1529-R-EST-VBD-06-00
RELATÓRIO TÉCNICO FINAL
PROPOSTA DE SISTEMA DE IRRIGAÇÃO CONSOLIDADO
PARA O SISTEMA INTEGRADO DE USOS MÚLTIPLOS
DA BARRAGEM DO ARROIO TAQUAREMBÓ

**AVALIAÇÃO E REVISÃO DO PROJETO BÁSICO,
DENOMINADO FASE I, DO SISTEMA DE DISTRIBUIÇÃO DA
BARRAGEM DO ARROIO TAQUAREMBÓ**

**1529-R-EST-VBD-06-00
RELATÓRIO TÉCNICO FINAL**

Figura 5. Comparação dos traçados do Canal de Irrigação (STE, 2010) e Proposta Alternativa da AUSM.

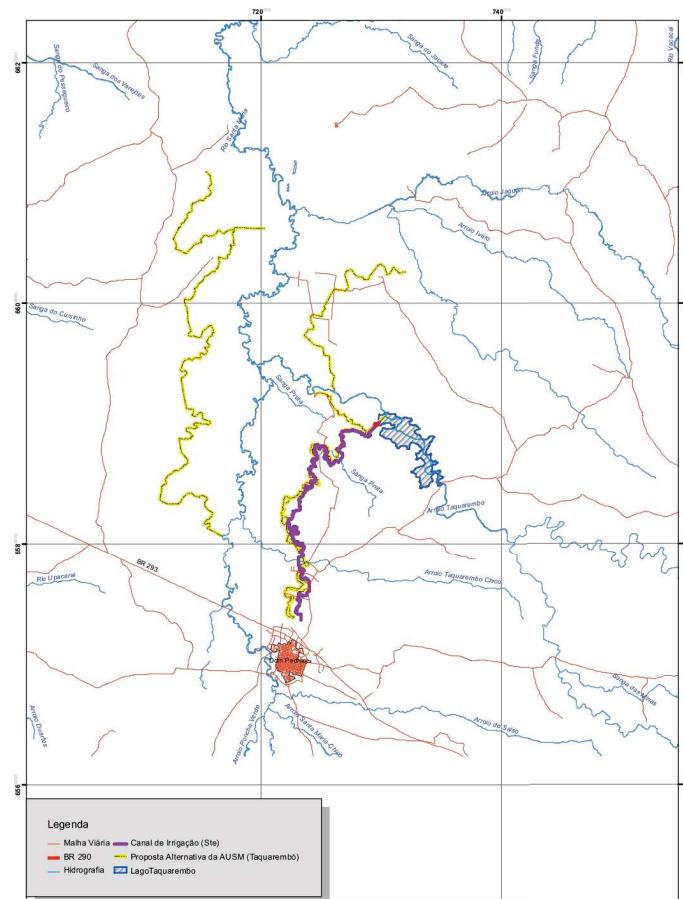
A comparação dos traçados apresentados na Figura 5 permite concluir que o primeiro segmento do arranjo do sistema apresentado no Projeto Básico em análise é semelhante ao apresentado na Proposta Alternativa da AUSM, para o Canal Principal do Taquarembó.

Há, porém, necessidade de adaptação e complemento do traçado, com a extensão do canal previsto no Projeto Básico e inclusão dos demais canais propostos no sistema alternativo (Canal Secundário ME Taquarembó com bombeamento, Canal MD Taquarembó, Canal ME Santa Maria – Taquarembó (Campo Seco) e Canal Secundário Picada das Pedras).

Figura 6. Comparação dos traçados do Levantamento Topográfico e Proposta Alternativa da AUSM.

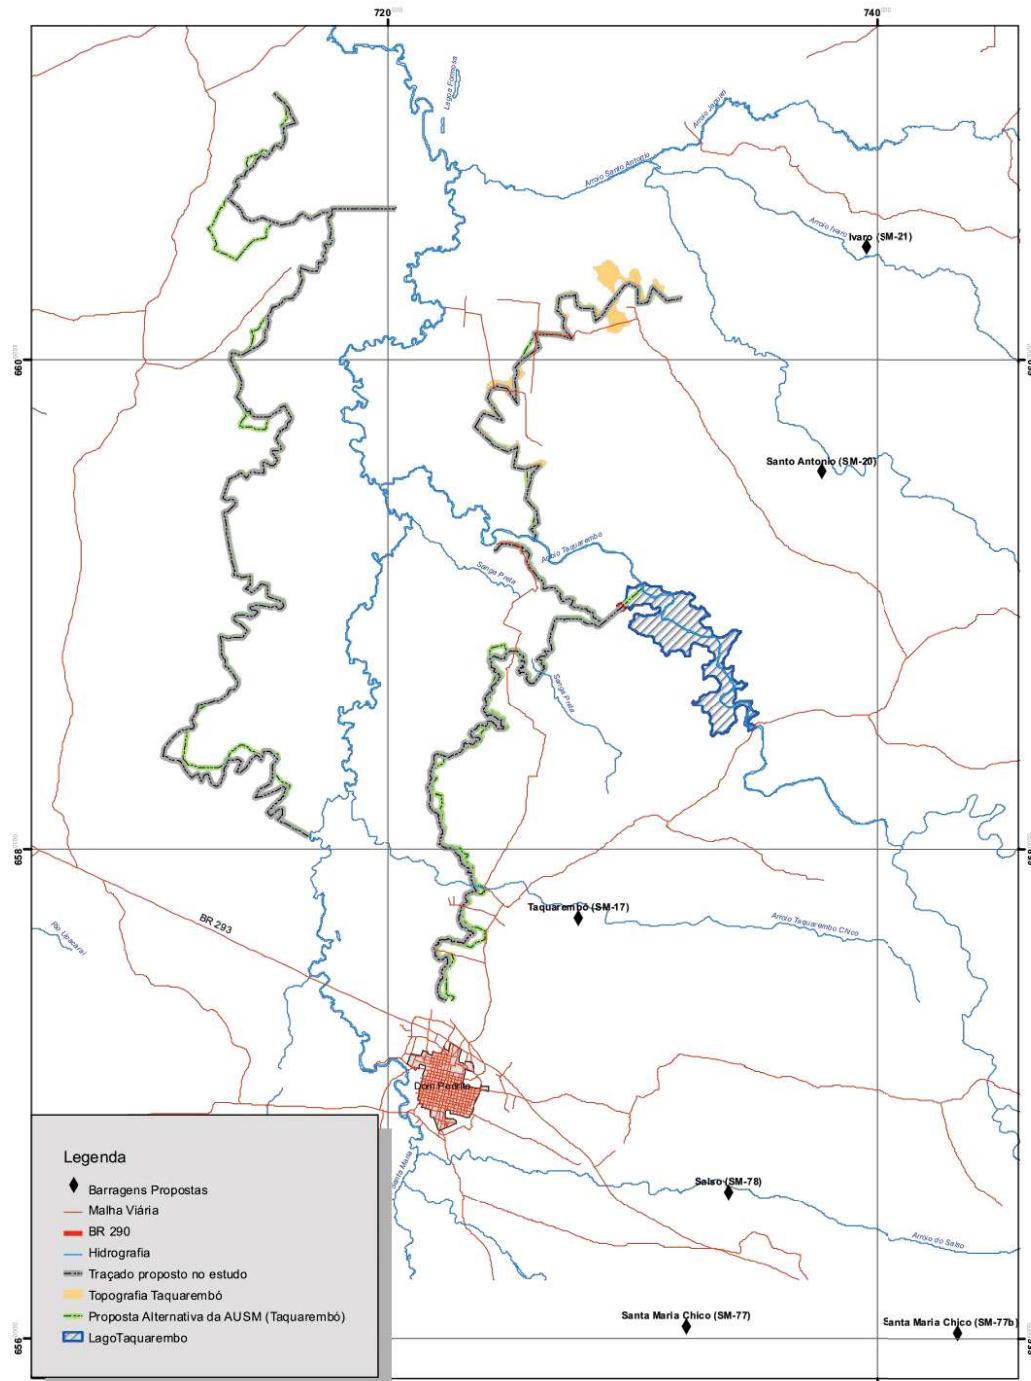
A Figura 6 apresenta uma comparação do traçado efetuado no levantamento topográfico e o traçado proposto pela AUSM, para os canais do sistema Taquarembó. Observam-se diferenças, que se devem à necessidade de ajuste do traçado no campo, para manutenção das premissas de declividade mínima do fundo do canal (0,1 m/km). A partir da análise das duas propostas (AUSM e topografia), foi proposto um traçado para o presente estudo, também indicado na figura 6. Este traçado deverá ser verificado/validado/revisado durante os estudos para execução do Projeto Executivo dos Canais.

Figura 9: Detalhes do canal principal versus levantamento topográfico – Caso especial Tipo 1

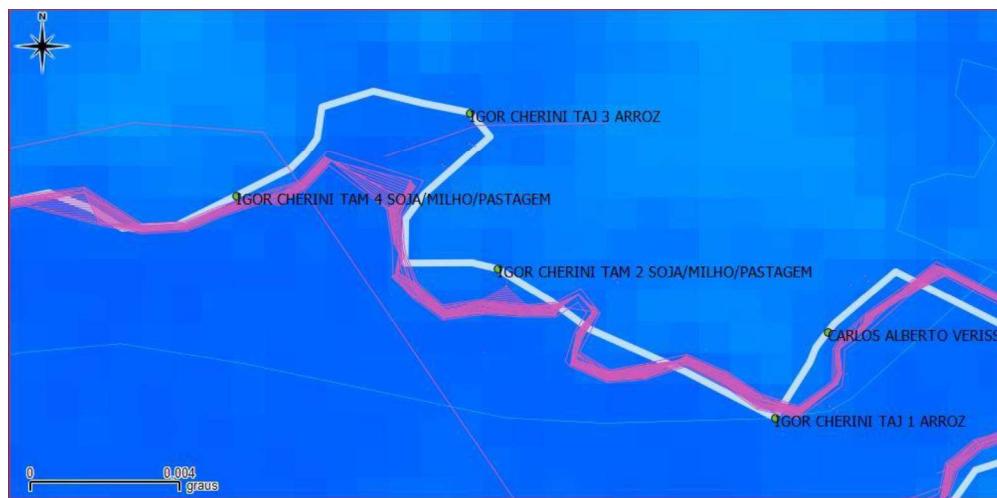
As figuras 9, 10 e 11 mostram outras situações em que o traçado adotado no levantamento topográfico mostrou-se mais adequado que a proposta inicial da AUSM. Nesses casos, foi adotado o traçado da topografia, e as tomadas d'água foram deslocadas para seguirem o novo traçado.

Figura 10: Detalhes do canal principal *versus* levantamento topográfico – Caso especial Tipo 1.

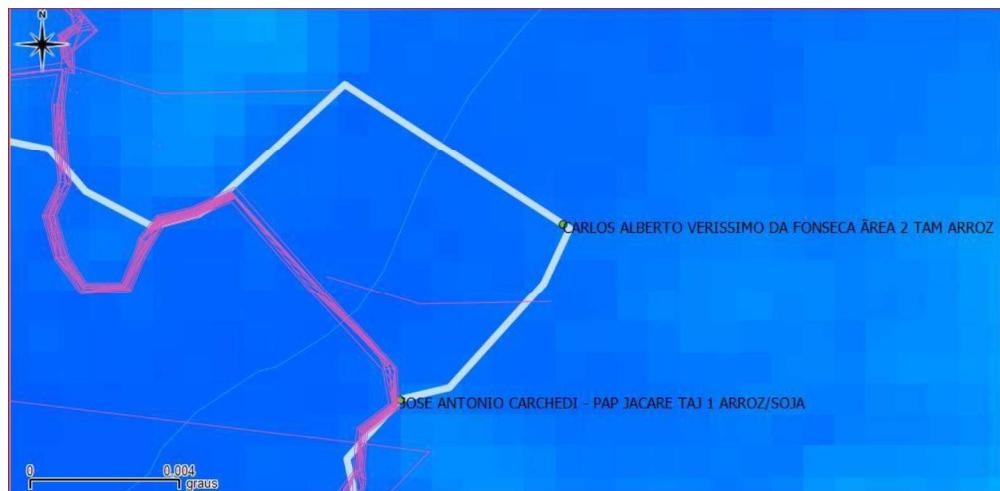
Decisão adotada para o traçado escolhido:
ADOTAR TRAÇADO TOPOGRAFIA
AJUSTAR TOMADAS D'ÁGUA

Figura 12: Detalhes do canal principal versus levantamento topográfico – Caso especial Tipo 2.

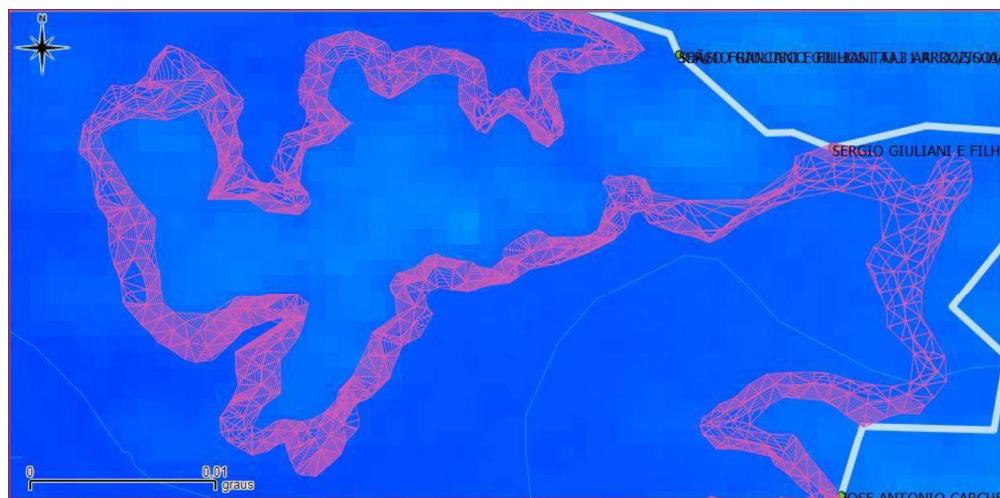
Decisão adotada para o traçado escolhido:

MANTER TRAÇADO AUSM
